Analyse des avis PPA et prise en compte dans le dossier de modification 3 du PLU

Dans le cadre de la procédure de modification de Bonneval, les PPA ont été consultés avec la possibilité de soumettre un avis à la commune dans les 2 mois.

Schéma d'OAP modifié sur carte des niveaux de bruits/ A8

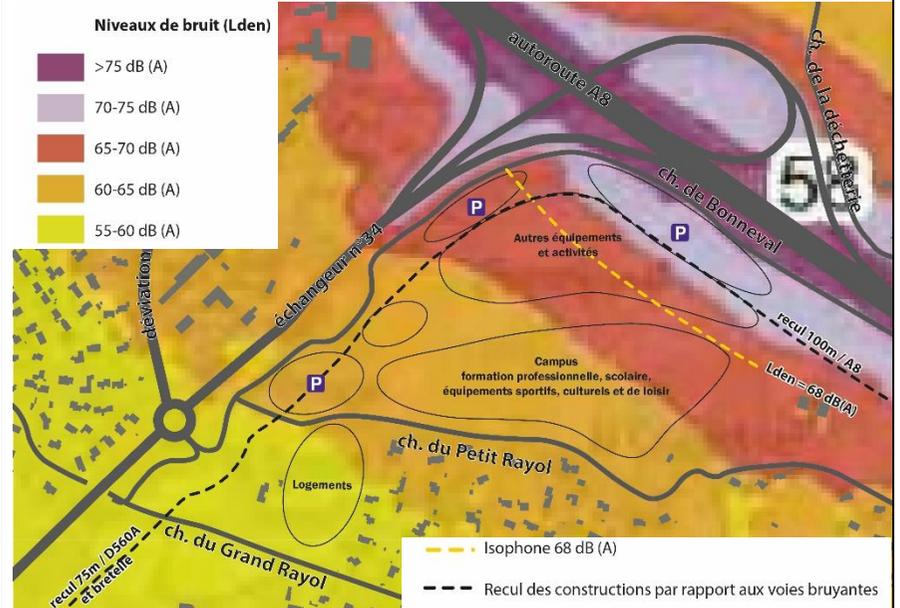
Pour la MRAe, en l'absence d'évaluation des impacts sanitaires de la modification, le dossier ne démontre pas avoir pris en compte les enjeux de qualité de l'air et d'ambiance sonore dans la définition des principes d'aménagement et du règlement s'appliquant à la future zone 1AUm. Cette évaluation est nécessaire pour assurer la prise en compte de ces nuisances, demandée dans le cadre de l'étude de dérogation aux dispositions issues de la loi Barnier⁶. Afin de préserver la population de la pollution de

La MRAe recommande de procéder, sur la base d'un état initial complété, à l'évaluation des impacts sanitaires (exposition à la pollution de l'air et aux nuisances sonores) sur la population future et de revoir le cas échéant le schéma de principe d'aménagement du secteur.

Ainsi, il a été choisi de modifier le projet de manière à éviter toute construction, hors constructions techniques (par exemple armoires électriques, locaux vélos, locaux déchets, etc.), dans les marges de recul de la loi Barnier (75m/RD560 et bretelle, 100m/ A8), en les dédiant aux futurs espaces de stationnement, et d'interdire les établissements sensibles dans la bande concernée par des niveaux de bruits supérieurs à 68 dB. Ces établissements se trouveront donc en arrière d'un premier front bâti qui permettra d'apaiser les ambiances sonores plus en arrière sur le site. Est par ailleurs rappelé dans l'OAP l'obligation légale d'isolation acoustique des façades.

OAP avant modification sur qualité de l'air

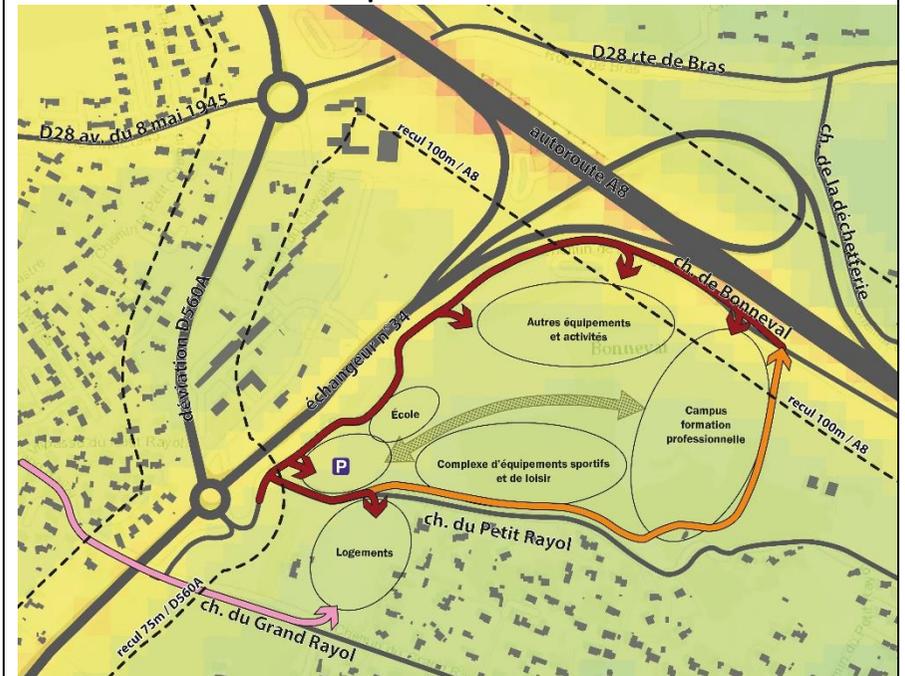
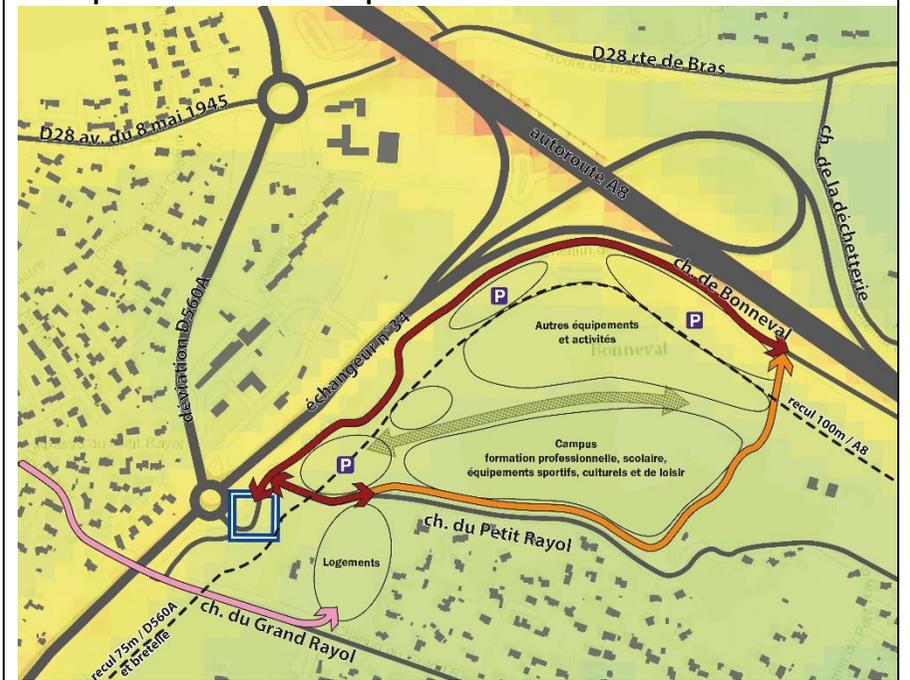
Pour la MRAe, la caractérisation de la qualité de l'air et de l'ambiance sonore au niveau du secteur de la modification est trop générale, alors qu'il est prévu l'implantation de bâtiments d'activité en bordure d'autoroute, avec une marge de recul de 40 mètres. Le dossier indique en effet : « *le parti d'aménagement favorise l'implantation des activités, en première ligne depuis l'autoroute et sa bretelle* », Il est nécessaire de compléter le dossier par des cartes de modélisation superposées au plan prévisionnel d'occupation de la zone afin d'objectiver l'exposition des populations aux pollutions routières. S'agissant de la qualité de l'air, la commune peut utilement s'appuyer sur les données détaillées disponibles sur le site internet ATMOSUD (carte des différents polluants, notamment les dioxydes d'azote, marqueurs de la pollution routière). Le cas échéant, des mesures *in situ* permettront de dresser un état actuel précis et d'évaluer l'exposition des futures populations dans le cadre du suivi.

La MRAe recommande de préciser la caractérisation de la qualité de l'air et de l'ambiance sonore au niveau du secteur de la modification.

Dans la partie état initial de l'environnement, le chapitre qualité de l'air sera précisé avec des cartes de modélisation du site Atmosud plus zoomées à l'échelle du secteur de projet, pour les différents polluants (p 84-85 du RP).

L'étude d'entrée de ville loi Barnier sera complétée dans la partie prise en compte des nuisances (p109 du RP) sur le volet qualité de l'air avec une superposition de carte de modélisation icair 365 et du projet d'OAP ci-dessous.

Par ailleurs, la modification du parti d'aménagement de l'OAP pour la prise en compte du bruit va également améliorer la prise en compte de la qualité de l'air en reculant la population sensible des voies.

Carte des éléments naturels à préserver

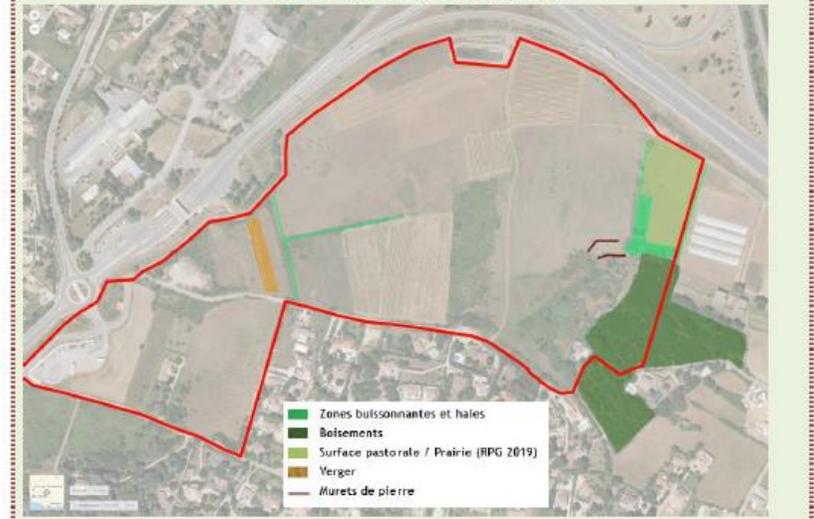
Pour la MRAe, ces dispositions ne garantissent pas la préservation des éléments de biodiversité à préserver identifiés dans l'état initial. Elles doivent être complétées en ayant recours aux dispositions de l'article L151-23 CU⁹ et être clairement identifiées dans le schéma d'aménagement de l'OAP.

La MRAe recommande de compléter le règlement de la future zone 1AUm et les dispositions de l'OAP afin de garantir la préservation des fonctionnalités écologiques du secteur à intégrer dans l'aménagement paysager.

Conformément aux préconisations de l'état initial de l'environnement, les haies ont été préservées dans la mesure du possible, tout en évitant de bloquer de manière trop importante le projet :

- L'OAP propose de conforter la haie à l'est en interface avec la zone agricole

- La haie est-ouest sur la partie ouest du secteur est incluse dans le parc paysager de la promenade paysagère, cependant, l'OAP sera revue pour matérialiser la haie, et elle précisera qu'elle devra être préservée dans l'aménagement du parc paysager. Elle pourra être interrompue localement pour permettre la traversée des liaisons douces.

Les canaux d'irrigation

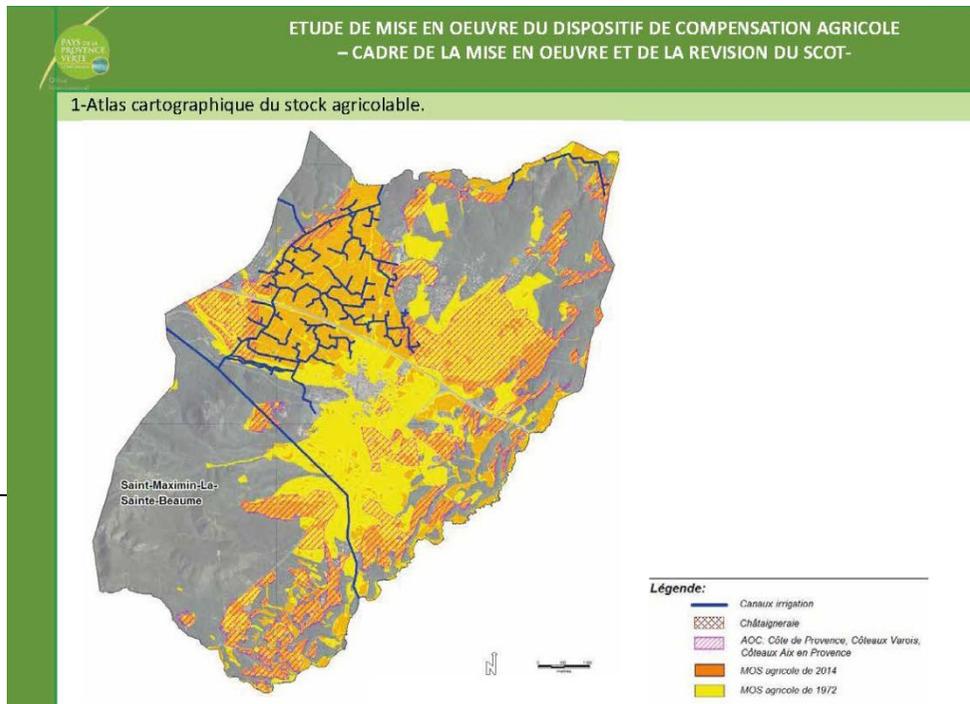
Le dossier indique, en page 36 du rapport de présentation, la présence de canaux d'irrigation gravitaires. Il est demandé que soient identifiés les usages agricoles de ces canaux. En cas d'activité agricole, il est demandé que le projet urbain ne remette pas en question l'accès à cette ressource pour une activité agricole y compris à l'extérieur de l'emprise du projet.

Ces canaux ne sont pas des canaux d'irrigation agricole, mais des petits fossés existants sur le site. Les canaux d'irrigation agricoles, matérialisés sur la carte ci-contre issue du SCOT, ne sont pas présents sur le site de Bonneval. La carte sera supprimée du rapport pour éviter toute confusion.
